TRANSPORDIAMET

Meie 17.10.2023 nr 7.1-2/23/20964-2

**kinnistu
projekteerimistingimuste eelnõu
kooskõlastamine märkustega**

Olete esitanud Transpordiametile kooskõlastamiseks Harju maakonna Kose valla Kose aleviku kinnistu projekteerimistingimuste eelnõu (menetlus nr _____).

Joonis 1. Ristumiskoha pikikalltele kujundamine

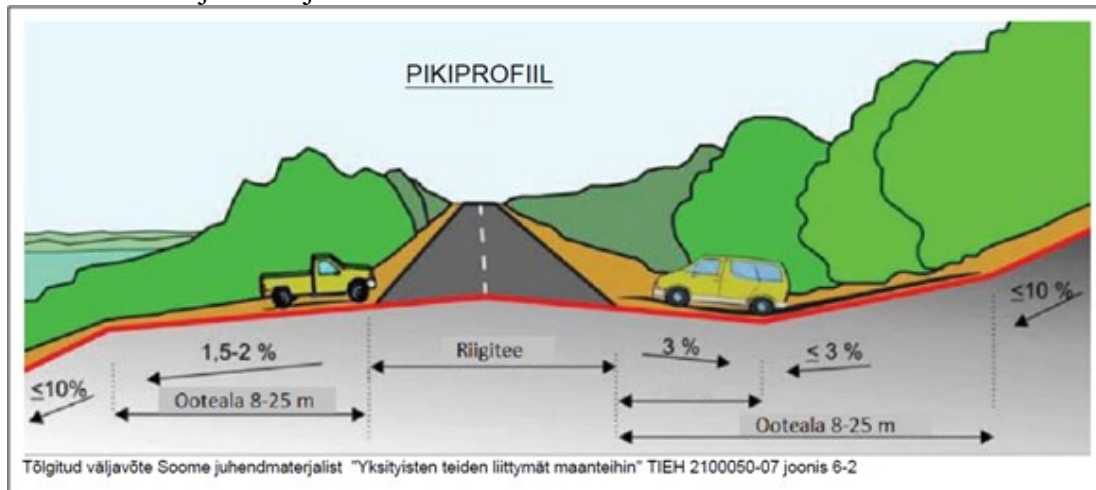
- projekteerimisel“.
- 8.2. Mõõdistada minimaalselt 20 m raadiuses riigitee teljest kavandatava ristumiskoha asukohal.
 - 8.3. Mõõdistusala ja uuringud peavad olema piisavad projekti koostamiseks ja kontrollimiseks.
 - 8.4. Projekti kooskõlastamiseks esitamise hetkel peab olema geodeetilise mõõdistuse sh kooskõlastuste vanus kuni üks aasta.
 9. Ristumiskoha plaanilahenduse koostamisel lähtuda Transpordiameti tüüpjoonise I põhimõtetest. Pöörderaadiused määrata liikluskoosseisu kõige ebasoodsama sõiduki pöördekoridoride järgi. Kujutada pöördekoridorid joonistel.
 10. Ristumiskoht projekteerida riigiteega võimalikult täisnurga all. Ristumiskoha pikikalded määrata vastavalt alltoodud joonise põhimõtetele arvestusega, et riigitee alusele maale sademeveett üldjuhul ei juhitata.
